Změnový list č. 11

Stavba: ISŠTE SOKOLOV – REVITALIZACE OBJEKTU SO706 SOKOLOV

ZMĚNA POVRCHŮ PODLAH

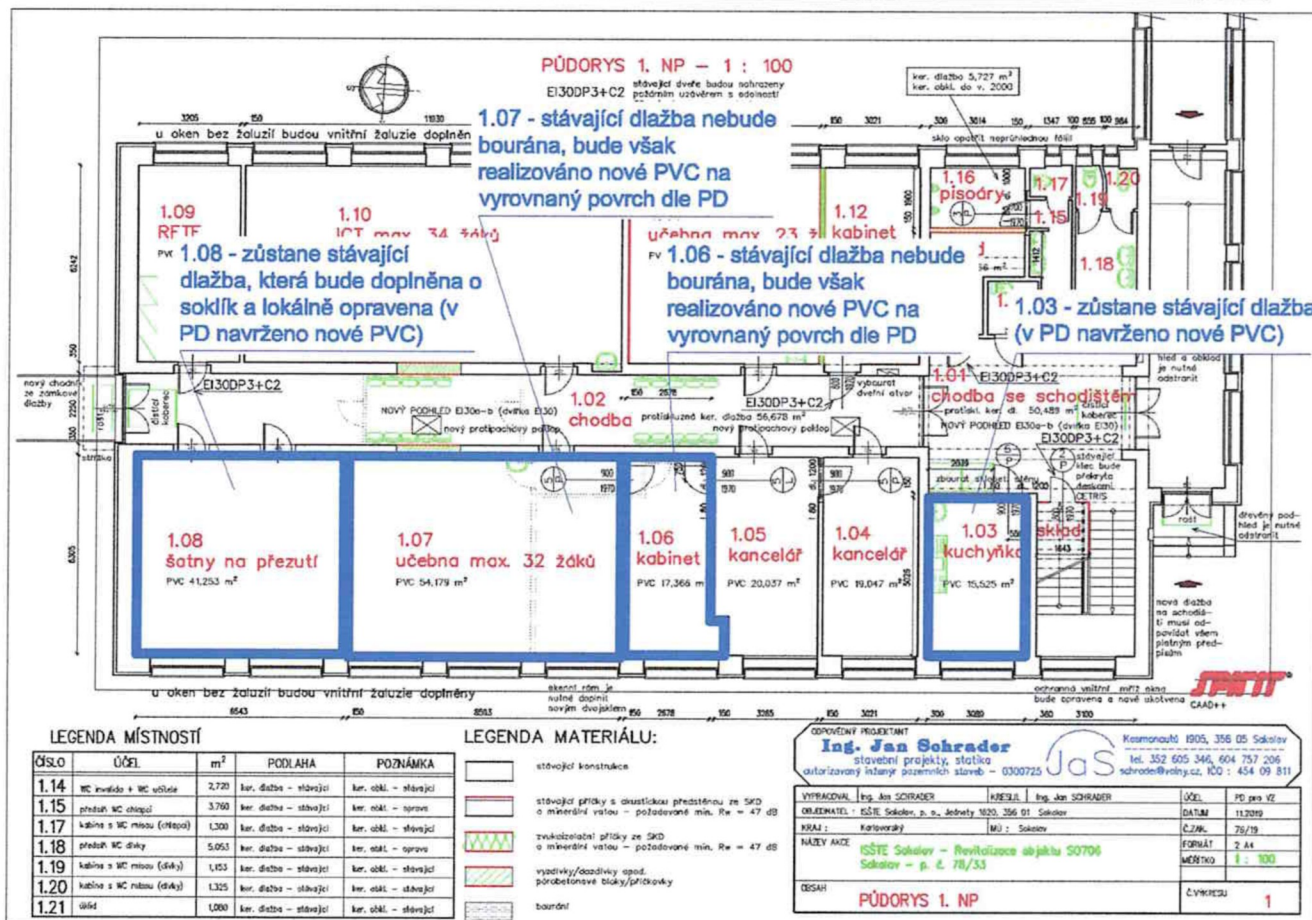
Původní řešení dle smluvní (tendrové) dokumentace:

Projektová dokumentace řešila pokládku nové krytiny z PVC v m.č. 1.03 a 1.08 a bourání dlažeb v m.č. 1.06 a 1.07.

- 1.03 – zůstane stávající dlažba (v PD navrženo nové PVC)
- 1.06 – stávající dlažba nebude bourána, bude však realizováno nové PVC na vyrovnaný povrch dle PD
- 1.07 – stávající dlažba nebude bourána, bude však realizováno nové PVC na vyrovnaný povrch dle PD
- 1.08 – zůstane stávající dlažba, která bude doplněna o soklík a lokálně opravena (v PD navrženo nové PVC)

S ohledem na stávající technický stav podkladních vrstev pod PVC a praktickou funkci stávajících keramických dlažeb.
